Lancement du nouveau Tachygraphe SE5000-8 RG

Nouvelles fonctionnalités et
améliorations

► Le nouvel écran DTD sera ajouté au menu principal

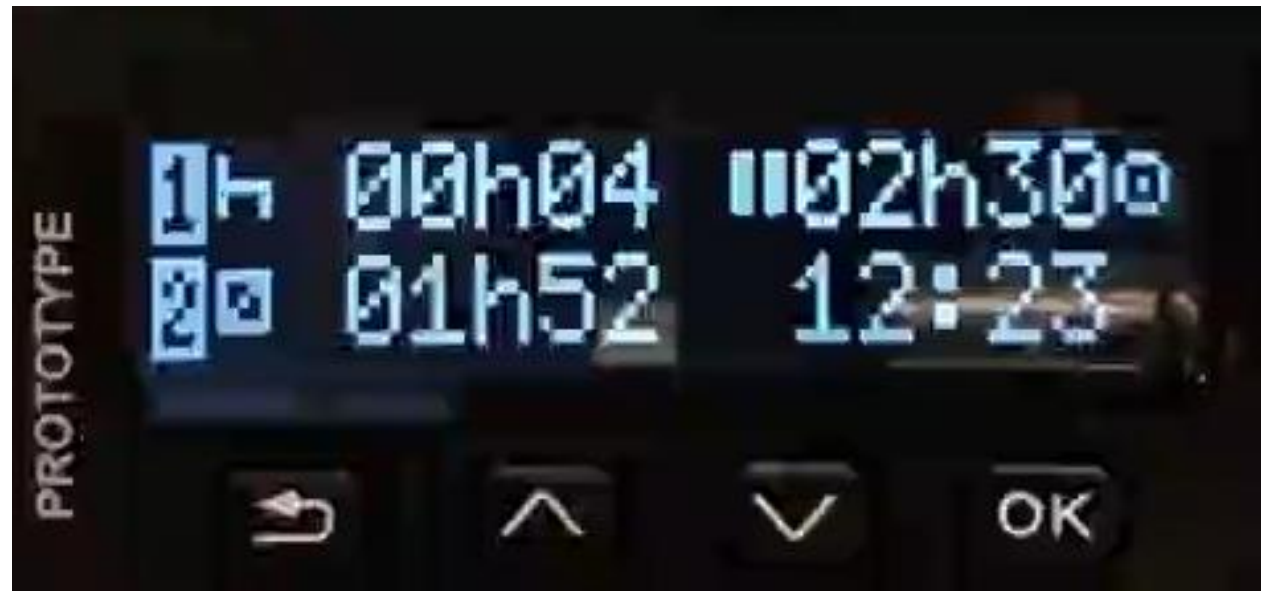
► Ce nouvel écran permet d'assister le chauffeur lors de conditions exceptionnelles

- Du fait de conditions particulières ou défaut de manipulation du Tachygraphe, l'affichage DDS peut indiquer des informations relatives à la journée en cours, tout en faisant abstraction de l'historique.
- La nouvelle version du SE5000-8 intégrera la possibilité pour le chauffeur de démarrer le compteur de 4h30 à la demande pour répondre à des situations particulières
- Par exemple, si pour une raison quelconque le conducteur commence la semaine avant la fin de son repos hebdomadaire, il peut utiliser le DTD pour suivre sa période de conduite de 4h30

- Les messages DDS seront temporairement désactivés lorsque l'écran est sélectionné et la fonction active
- Le pré-avertissement de 4h30 calculé en fonction des données de la carte à 4h15min reste actif comme demandé par la réglementation
- Le compteur utilisera uniquement le temps de conduit et de repos enregistré dans le Tachygraphe **après** le démarrage de la fonction
- Un appui long sur le bouton OK mettra fin et réinitialisera le compteur

- ▶ Accès au nouvel écran en appuyant sur les flèches depuis l'écran principal
- ▶ Appui long sur le bouton OK bouton réinitialise le compteur
- ▶ Le compteur décomptera les coupures de 45 (15+30) minutes lorsque l'activité sélectionnée est "Travail passif" ou "repos"

- ▶ **Le compteur de gauche compte à rebours à partir de 4h30 en fonction de la conduite enregistrée après l'activation de la fonction**
 - Sera remis à 4h30min après une pause remplie de 45 min ou 15 + 30 min a été prise
- ▶ **Le compteur de droite compte à partir de 00h00 sur la base de tous les déplacements enregistrés après l'activation de la fonction**

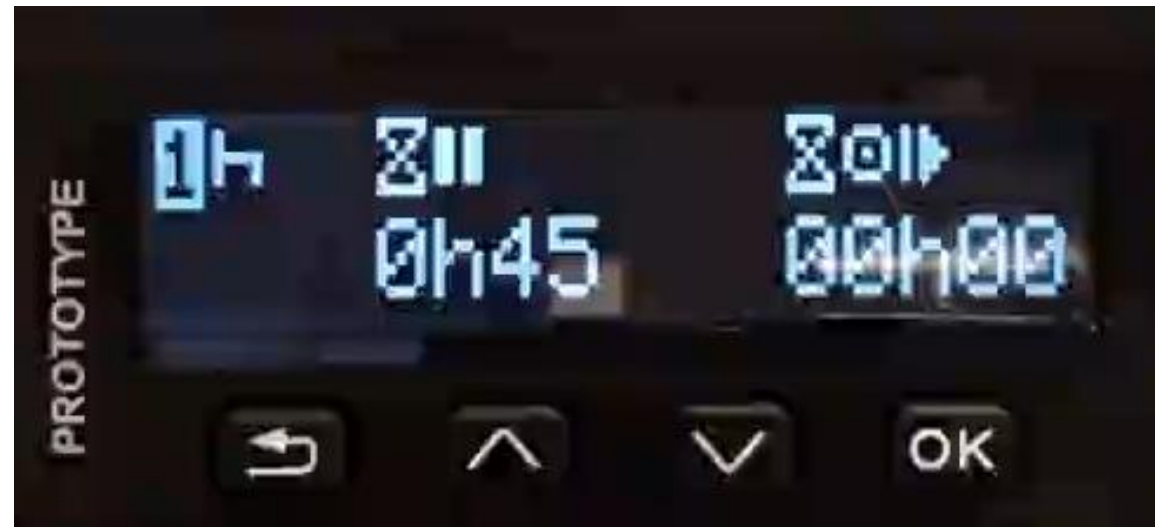
- Le chauffeur commence à conduire
- Le Tachygraphe passe en conduite
- Après une minute de conduit
 - Le compteur de gauche diminue
 - Le compteur de droite augmente
- Le chauffeur arrête de conduire
- Le tachygraphe passe en Travail
- Driver change the activity from Work to Rest

Passage des frontières

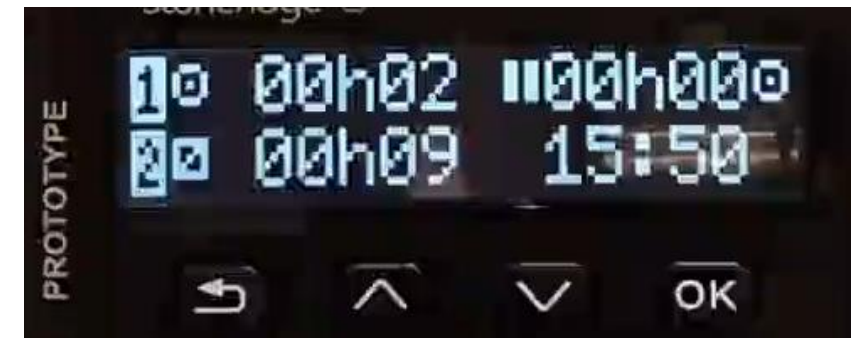
- ▶ En raison des amendements au règlement 165/2014, les chauffeurs devront enregistrer le changement de pays après le passage aux frontières
 - Pour les chauffeurs utilisant un Tachygraphe analogique, cela est déjà obligatoire **depuis Aout 2020**

- Pour les chauffeurs utilisant un Tachygraphe numérique 1B ou Intelligent 1C, cela deviendra obligatoire **à partir de février 2022**
- ▶ La recommandation pour le chauffeur est de s'arrêter et d'entrer le nouveau pays (tel que déjà prévu dans les tachygraphes actuels avec la sélection du "pays de début" "pays de fin")

- ▶ Pour aider les chauffeurs avec cette nouvelle obligation, le nouveau SE5000-8 utilisera sa cartographie intégrée pour proposer un pays de début **dès que le chauffeur passe une frontière**

- ▶ Dès que le tachygraphe détecte, en utilisant le signal GNSS et sa cartographie, que le véhicule est dans un nouveau pays pendant plus de 2 minutes, la fonction de détection de frontière s'activera.

- ▶ **Au prochain arrêt de la conduite, la question de choix de pays apparaîtra permettant au chauffeur de valider le nouveau pays**
- ▶ Le bon pays sera proposé automatiquement sur l'écran

- Si la confirmation n'a pas lieu, la question reviendra au prochain arrêt
 - Si annulé (bouton retour en arrière) ou coupure de contact, le message ne reviendra pas

Rappel de sélection pays

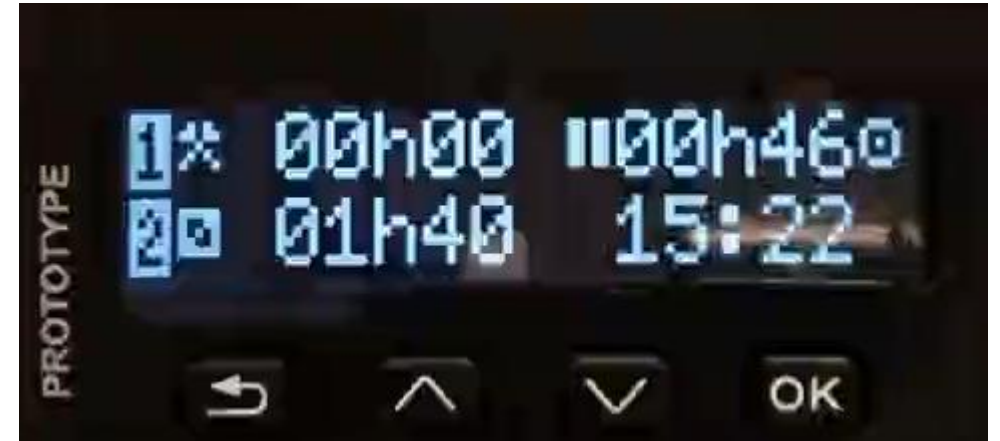
- ▶ La non saisie de code pays en début et fin de période de travail est la **première cause d'infraction** à la RSE.
- ▶ **Constat** : De nombreux conducteurs laissent leur carte insérée pendant une période prolongée sans l'éjecter et en oubliant que la saisie du pays de démarrage et de fin sont à réaliser à chaque journée de travail
- ▶ **Sanction** : Absence de saisie du symbole du pays dans l'appareil de contrôle : 750 €
(Amende forfaitaire de 135 €)
- ▶ Le niveau de gravité de cette erreur va être réévalué prochainement par les contrôleurs

- ▶ Pays de début de période de travail
 - Lorsque le conducteur met le contact et que la carte de conducteur est insérée depuis 180 minutes ou plus avec un repos enregistré, **le conducteur sera notifié** pour savoir s'il souhaite entrer son pays de début d'une nouvelle période de travail.

- ▶ Pays de fin de période de travail
 - Si l'activité est réglée sur Repos et que le conducteur coupe le contact, le rappel apparaîtra sur l'écran
- ▶ **Le pays proposé sera sélectionné automatiquement compte tenu de la position GNSS et de la cartographie embarquée**

► Début de la période d'activité

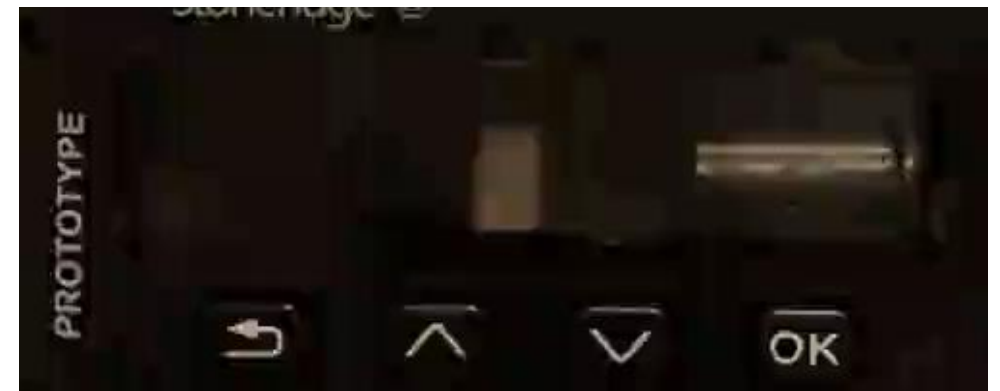
- Le chauffeur a fini son repos journalier
- Activité actuelle est repos
- Le contact du véhicule est mis (l'écran s'allume)
- Le chauffeur confirme si il souhaite sélectionner son pays début
- Le chauffeur confirme le pays propose
- Début de la période de travail

Convivialité

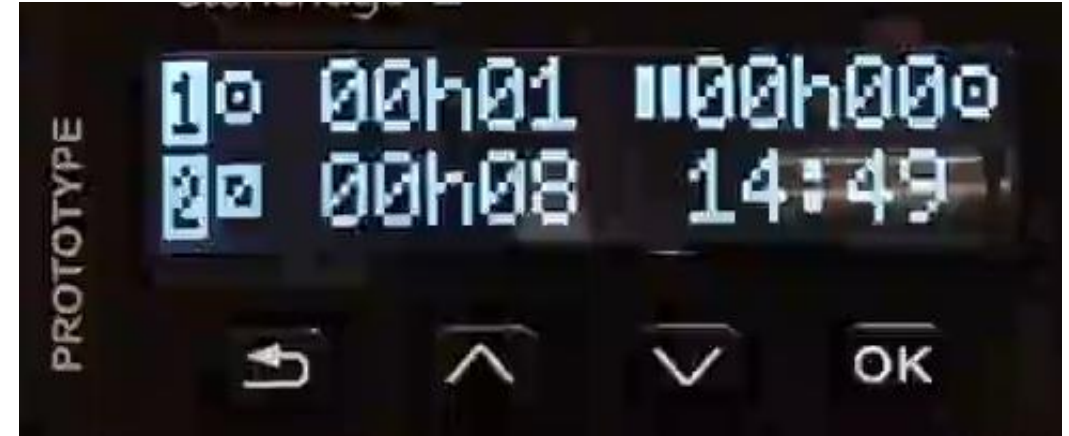
- ▶ Pour continuer à aider les conducteurs, nous avons également ajouté les fuseaux horaires pertinents pour les pays sur la carte
 - Cette nouvelle fonction permettra au tachygraphe de mettre à jour automatiquement le fuseau horaire local en fonction de la position actuelle du véhicule
 - Le changement d'heure locale se produira automatiquement lorsqu'un nouveau fuseau horaire est détecté et peut se produire pendant la période de conduite comme le montre la vidéo ci-dessous

- Heure actuelle en Suède (+1h)
- Le chauffeur passe la frontière de la Finlande
- Nouveau fuseau horaire (+2h)
- Changement automatique de l'heure

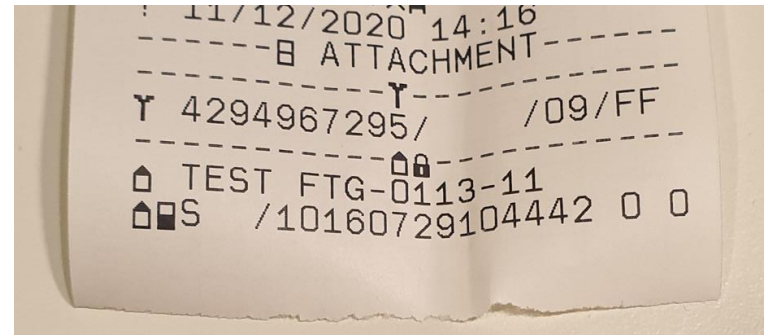
- ▶ **La dernière session de carte entreprise apparait sur le ticket données techniques**
- ▶ **Le but est de vérifier facilement :**
 - Est ce que le Tachygraphe est bien verrouillé sur une session de carte entreprise ?
 - Quelle est la société qui a verrouillé ?
 - Quelle carte a été utilisée ?
